Dodatek č. 3 ke Smlouvě o dílo č. 0040/0/OPRI/22
uzavřený podle ustanovení § 2586 a násl. zákona č. 89/2012 Sb., občanský zákoník,
v platném znění (dále jen „občanský zákoník“)

Rekapitulace - Rekonstrukce multifunkčního hřiště hořejší nábreží, včetně ledové plochy

Změnový List		ZL09
Projekt : Rekonstrukce hřiště včetně ledové plochy		
Objednatel : Městská část Praha 5	Pořadové číslo:	ZL09
Zhotovitel: Jmeno PBW GROUP s.r.o. Adresa Ctěnická 691/5 190 00, Praha 9	Datum vydání:	02.10.2023
	Datum odsouhlasení:	02.10.2023
Předmět změny (název ZL): SKATEPARK HOŘEJŠÍ NÁBŘEŽÍ_SO.02 - MOBILNÍ PŘEKÁŽKY - doplnění a úprava prvků		
Změnu vyvolal a Důvod změny: Požadavek Objednatele	Popis změny: Na základě požadavku Objednatele a spe...ce projektanta budou u objednaných mobilních ocelových zážek na plochu skate parku (RPD dodána projektant...části "skatepark" Ing. Arch. Jakubem Strejcem) ...edeny úpravy a doplňující konstrukce.	
Přípočet: (bez DPH)	137 303 CZK	
Odpočet: (bez DPH)	0 CZK	
Cena změny: (bez DPH)	137 303 CZK	
Dopad do projektu (ANO/NE, popis) :	ANO	
Dopad do ceny (ANO/NE, popis) :	ANO	
Dopad na termín realizace (ANO/NE, popis) :	ANO	
ODSOUHLASENÍ ZMĚNY K REALIZACI

SKATEPARK HOŘEJŠ

Nový rail ve tvaru C s nájezdama

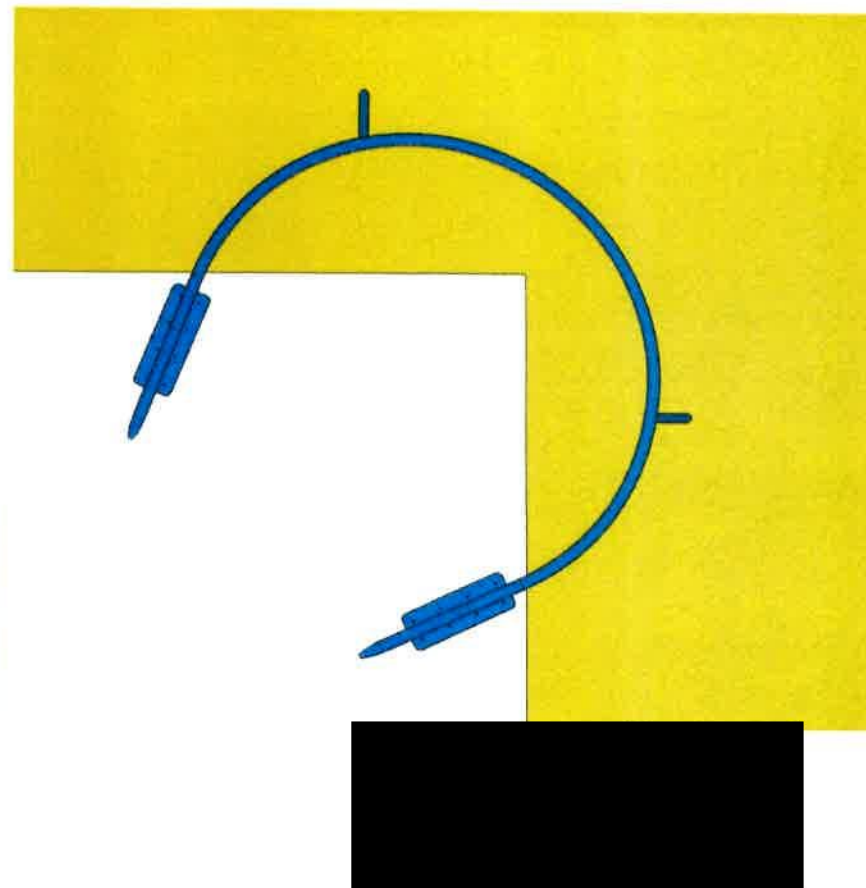
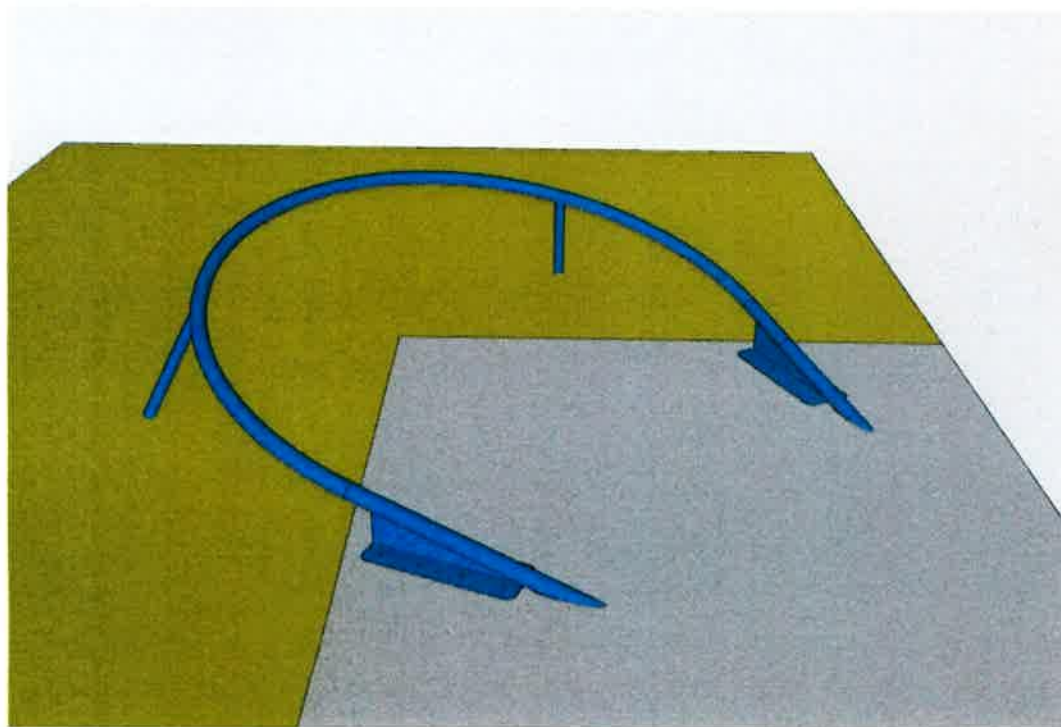
poloměr 1200 mm, průměr 60 mm, tl. 3 mm
navařené a zkosené rovné konce 500 - 800 mm
navařené čelní patky s otvory pro 8 chemických kotev
dvě vzpěry cca 500 mm kolmo na rail, průměr 50 mm

Nový rail na překážce bank

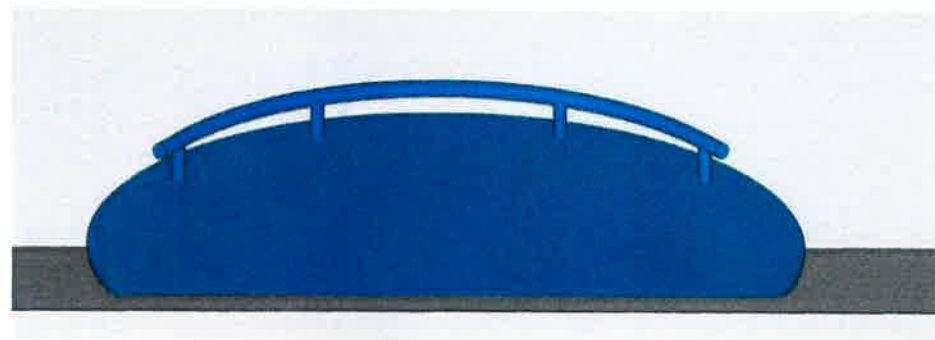
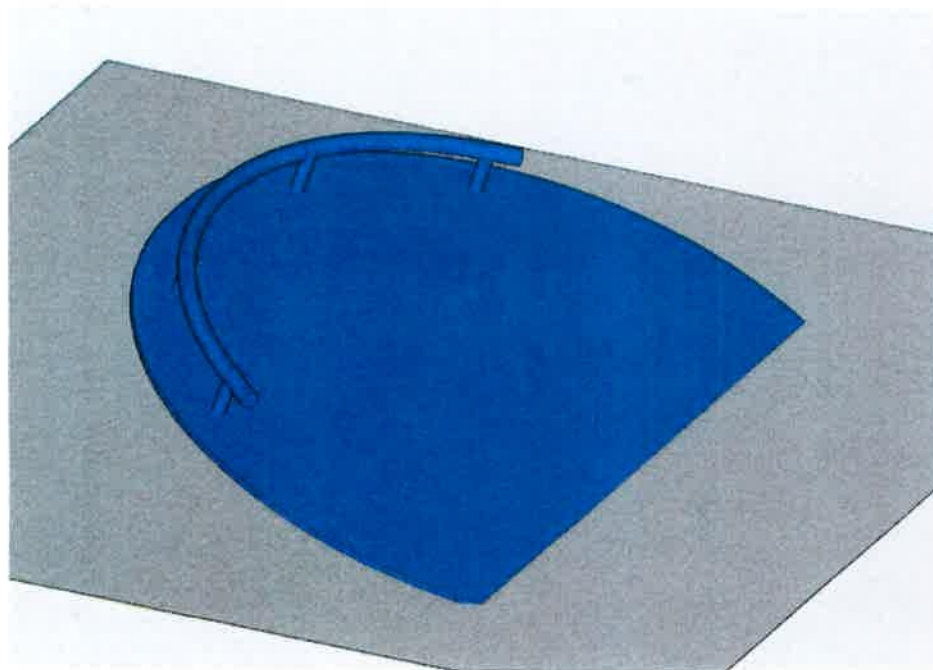
poloměr 1120 mm, průměr 60 mm, tl. 3 mm
4 nohy, výška 150 mm, průměr 50 mm, přivařené

Nový rail na druhé překážce bank

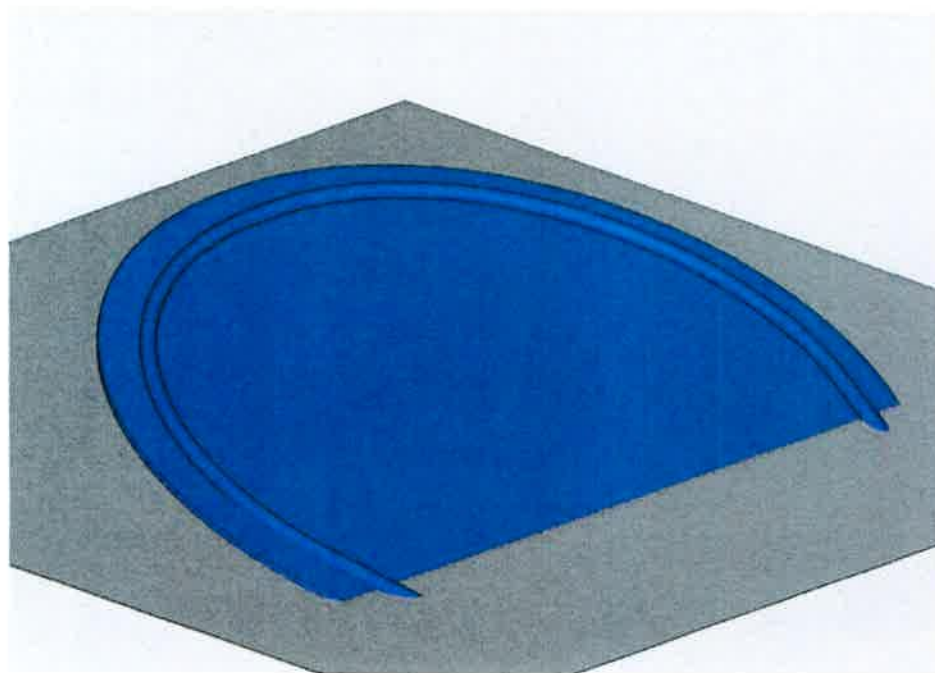
poloměr 1120 mm, průměr 60 mm, tl. 3 mm
bodově přivařeno k ocelové desce banku
zkosené nájezdy

Nový rail

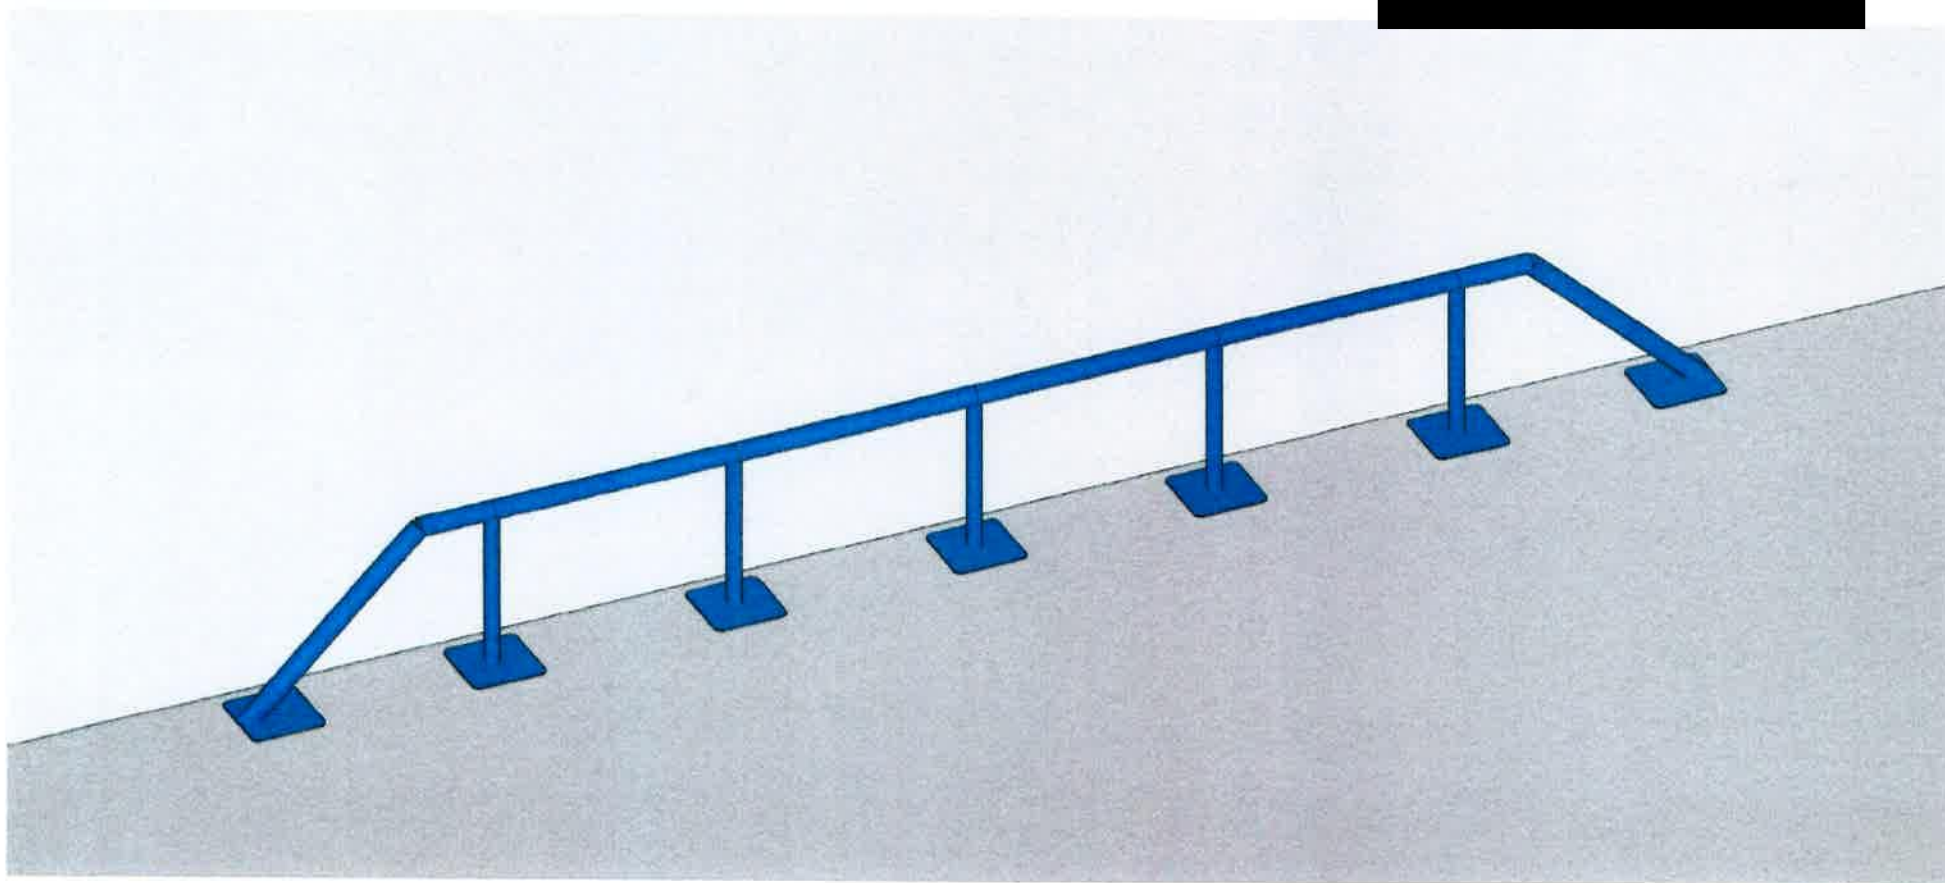
výška 700 mm
délka 5000 mm
průměr 80 mm, tl. 5 mm
zkosené konce 55°
nohy průměr 60 mm, tl. 3 mm, 1000 mm rozestupy
kotveny přes čelní desky, každá 4 otvory pro chem. kotvu

Nový ocelový profil na překážce manuál

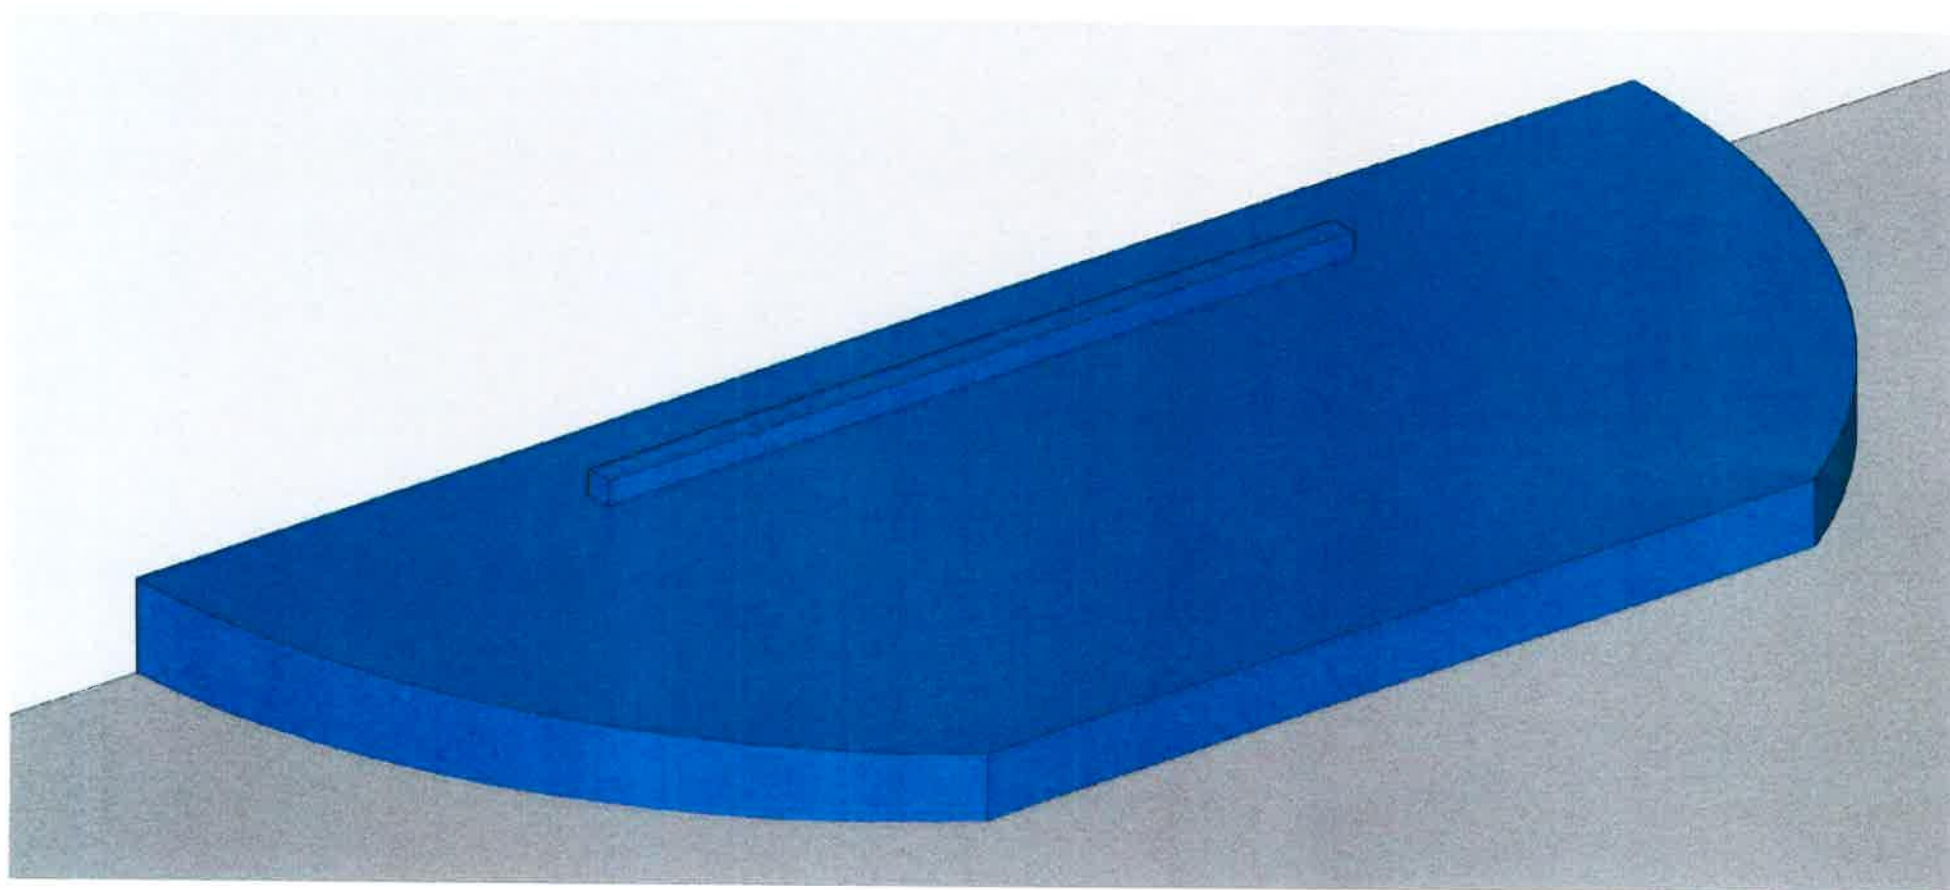
délka 3000 mm
100 x 100 x 4 mm
hrany zaobleny
čela zazátkovány
bodově (nebo liniově) přivařeno
